From: Henrik Gregers Boesen <>
Sent: 24 August 2023 12:34:34 (UTC +02)
To: Mads Leth <mal@vandcenter.dk>
Cc: Peter Astrup Simmelsgaard <psimme@nordfynskommune.dk>
Subject: Opfølgning på udvalgsmøde, placering af nyt renseanlæg
Attachments: image001.gif, image004.png

Vedr. drøftelse af placering af eventuelt nyt renseanlæg.

Dialogmøde

Borgergruppen vedr. rensningsanlæg ved Otterup byport/Daugstrup

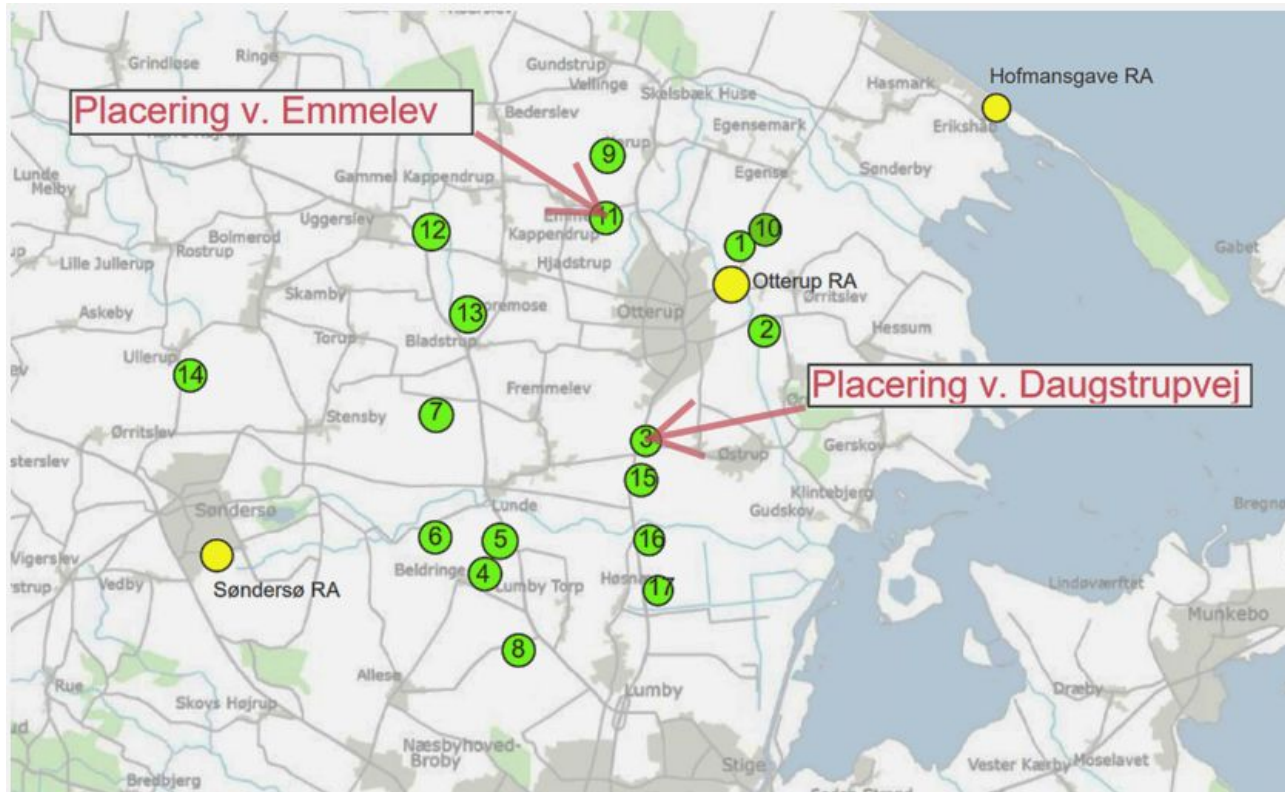
Det fremgår af “Notat, Placering af nyt renseanlæg og udløbsledning.pdf” (side 2) at der har været arbejdet med 17 forskellige placeringer til den første screening.

Spørgsmål til VandCenter Syd

- Hvordan har man fundet frem til de 17 placeringer man ville undersøge?
- Betyder det at der ikke findes en placering nr 18 eller flere?

Tema: Placering ved Daugstrupvej

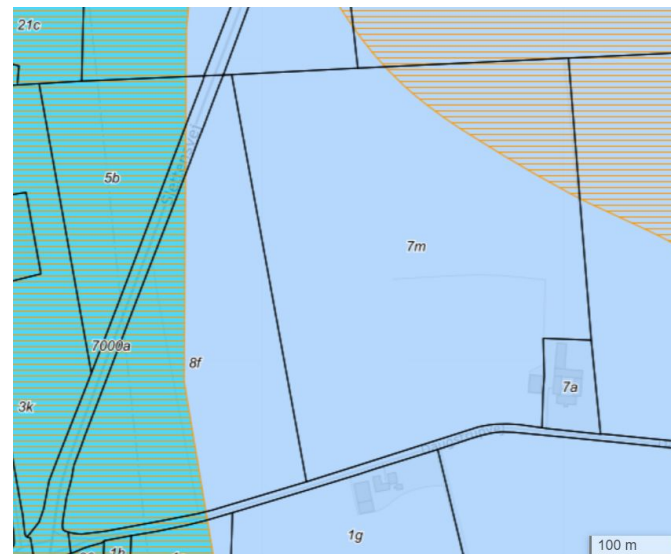
Ifølge SWECO Notat - Screening af placeringer af d. 5. februar 2021. revideret 2. oktober 2021. side 10, ligger området Daugstrupvej indenfor et Nitratfølsomt indvindingsområde med særlige drikkevandsinteresser (OSD).

Ifølge Naturstyrelsens placeringshensynsliste skal der ved følsomme indvindingsområder overholdes et afstandskrav på 300 m. til virksomheder omfattet af bilag 2.

Spørgsmål til VandCenter Syd.

- Har man taget hensyn til OSD områder med indsatsplan og vil man overholde de anbefalede 300 m ved opførelsen af et nyt renseanlæg?

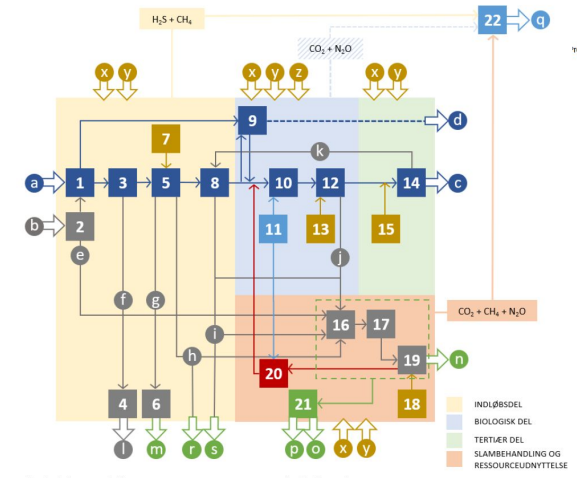
Citat fra ansøgning: “Den forventede principielle opbygning af renseanlægget ses på Figur 2-4.”

Nr. 17 benævner “biogasanlæg”

Spørgsmål til VCS:

- Hvis der også er tale om et biogasanlæg hvorfor står det så ikke nævnt tydeligere i ansøgningen?
